リコール届出番号	外—1708	リコール開始日	平成22年10月22日
届出者の氏名又は名称	フォルクスワーゲン グループ ジャパン株式会社 代表取締役 グラシモス・ドリザス	製作 国：イギリス 製作者名：ベントレー モーターズ リミテッド 問合せ先：ベントレーコール（フリーダイヤル） 0120-97-7797	
不具合の部位（部品名）	車体		
基準不適合状態にあると認められる構造、装置又は性能の状況及びその原因	格納式ボンネットオーナメントの格納機構に使用されている部品の材質が不適切であり、腐食して動かなくなる場合がある。このため、ボンネットオーナメントが衝撃を受けたときに格納しないおそれがある。		
改善措置の内容	全車両、ボンネットオーナメントの格納機構に使用されている部品を対策品と交換する。		
不具合件数	0件	事故の有無	無し
発見の動機	英国メーカーからの情報による		
自動車使用者及び自動車分解整備事業者に周知させるための措置	<ul style="list-style-type: none"> <li>自動車使用者：ダイレクトメール、電話、または訪問により通知する。</li> <li>自動車分解整備事業者：対象台数が極めて少数であり、使用者を把握しているため、機関誌等への掲載は行なわない。</li> <li>対策実施済車には、運転者席側ドア開口部のドアロックストライカ付近に外—1708のステッカーを貼付する。</li> </ul>

## 改善箇所説明図

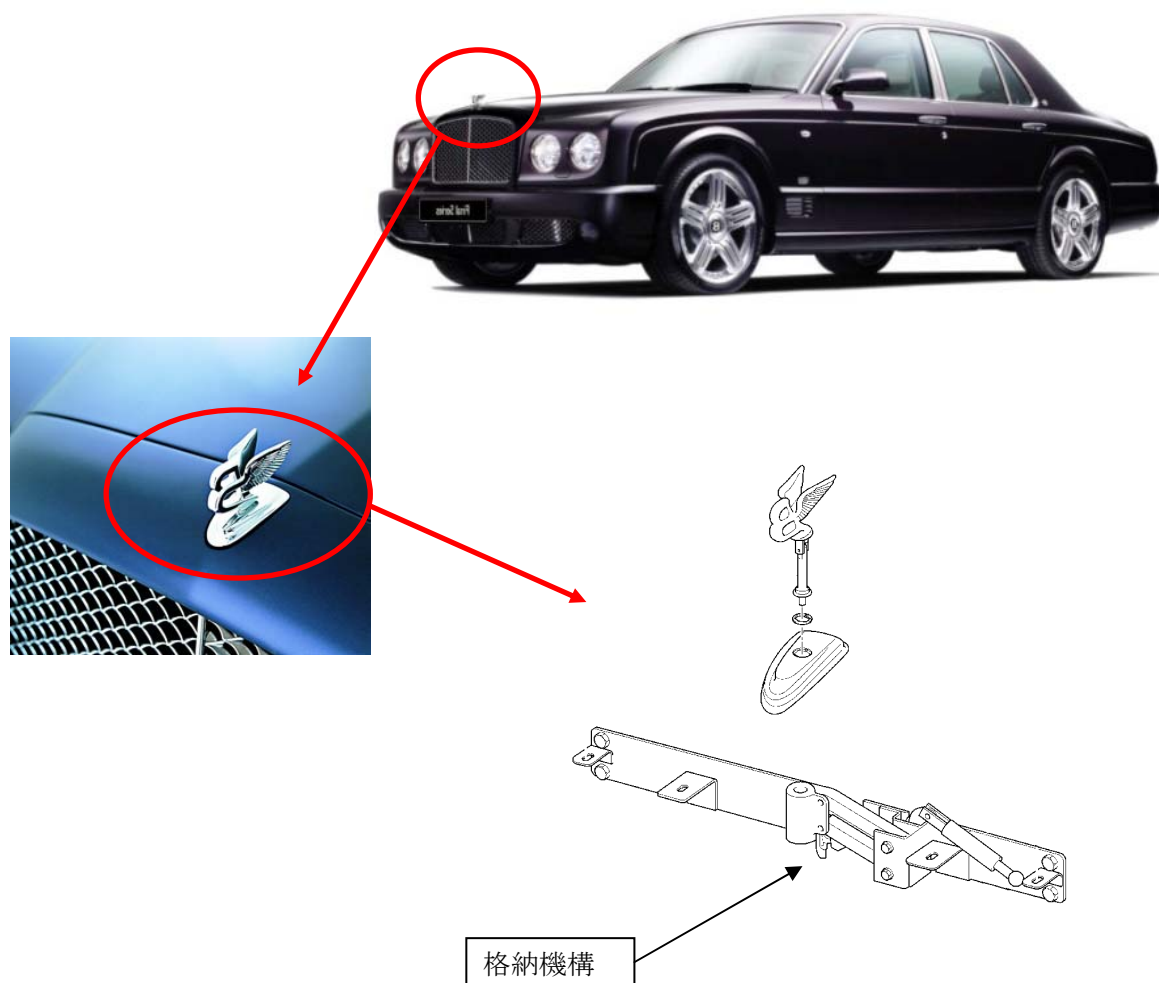
格納式ボンネットオーナメントの格納機構に使用されている部品の材質が不適切であり、腐食して動かなくなる場合がある。このため、ボンネットオーナメントが衝撃を受けたときに格納しないおそれがある。

全車両、ボンネットオーナメントの格納機構に使用されている部品を対策品と交換する。
